HTTR 設工認 第 2 回申請の一部補正(R2.3.30)の
コメントに係る回答
(外部火災)

日本原子力研究開発機構 大洗研究所
高温ガス炉研究開発センター
高温工学試験研究炉部

第2回申請の一部補正(R2.3.30)に対する確認事項 (No.10 R2/6/8)：第2編 (外部火災)

図 中央制御室系換気空調設備 (閉回路循環方式)

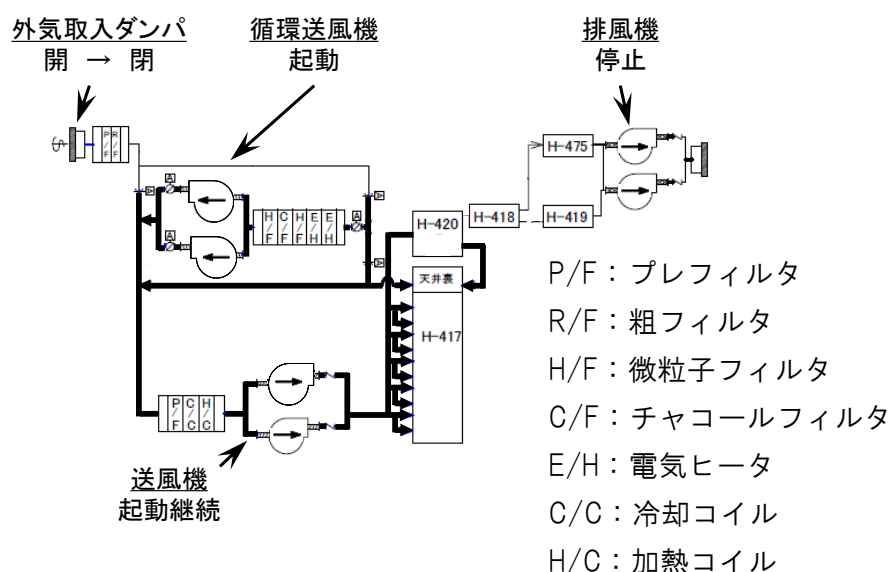
ばい煙又は有毒ガスによる外部火災の二次的影響については、中央制御室において、外気取入ダンパの閉止及び換気空調設備の閉回路循環運転を実施できる設計であることを説明すること。

ばい煙又は有毒ガスによる外部火災の二次的影響に対して、中央制御室での居住者の活動性を確保するため、中央制御室系換気空調設備は、外気を取入れを停止し、閉回路循環方式の運転を実施できる設計である(下図参照)。具体的には、HTTR 運転手引に従い、外気取入れダンパの閉止、排風機停止及び循環送風機を起動すること等により閉回路循環方式に切り替える。

上記について、HTTR 設工認第2回申請第2編に追記し修正する。
